Liège, le 13 décembre 2024.

**AVIS RELATIF À LA PROTECTION
CONTRE LES EVENTUELS EFFETS NOCIFS ET NUISANCES
PROVOQUÉS PAR LES RAYONNEMENTS NON IONISANTS
GÉNÉRÉS PAR DES ANTENNES ÉMETTRICES STATIONNAIRES**

Commune : NASSOGNE - Exploitant : ORANGE

Rapport n° 4249 / 2024

Figure 1 : Vue en plan des lieux de séjour et des points de contrôle

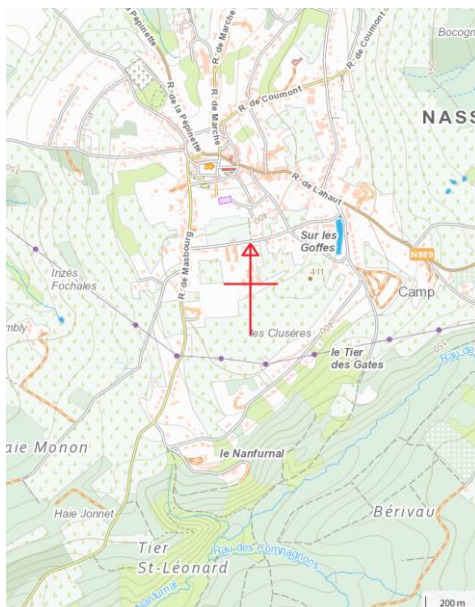
En ce qui concerne les antennes de l'installation mentionnées dans le tableau 1, la distance maximale à laquelle la limite pourrait être atteinte, à l'extérieur, est égale à 82,1 m. S'il n'y a pas de LS à une distance inférieure, les antennes respectent forcément la limite d'immission.

Dans le cas des LS situés à l'intérieur des bâtiments, une atténuation d'obstacle est prise en compte et il en résulte que la distance maximale à laquelle la limite pourrait être atteinte se réduit à 58,1 m.

Figure 2 : Vue en plan des installations d'antennes dans un rayon de 300 mètres autour de l'installation faisant l'objet de la demande d'avis

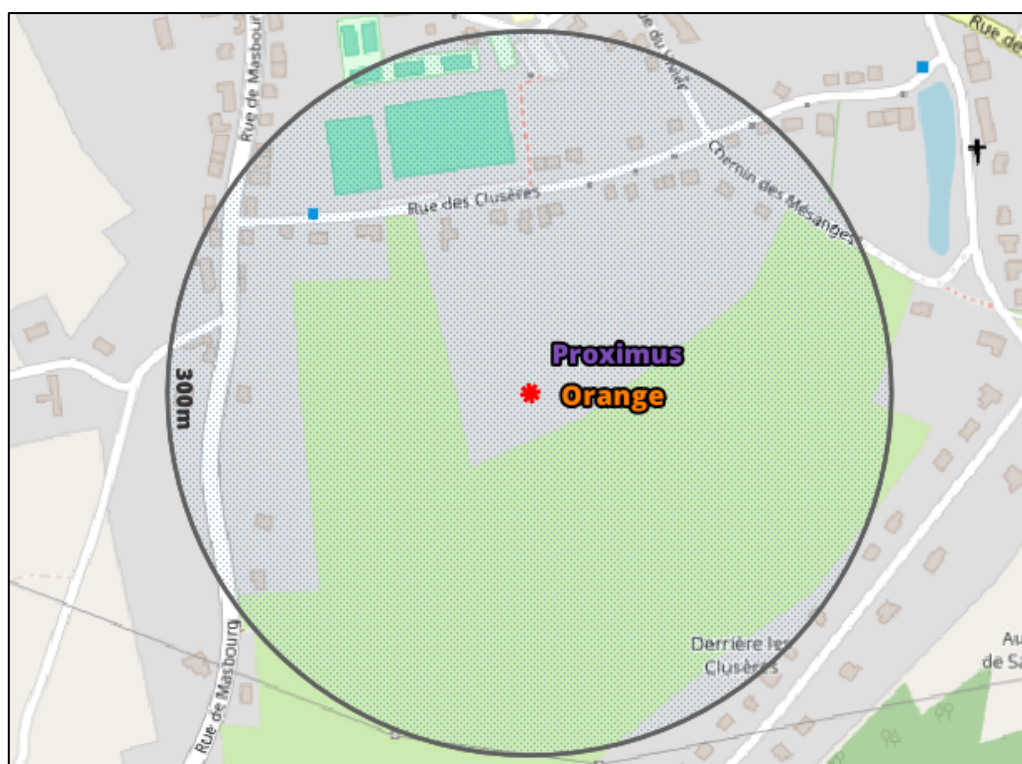
Compte tenu des considérations ci-dessus, il apparaît que l'intensité du rayonnement électromagnétique généré, dans les lieux de séjour situés dans un rayon de 300 mètres autour de l'installation référencée dans le paragraphe 2, par l'ensemble des antennes émettrices stationnaires de l'ensemble des exploitants du même site d'antennes émettrices stationnaires respecte la limite fixée à l'article 4, § 2 du décret.
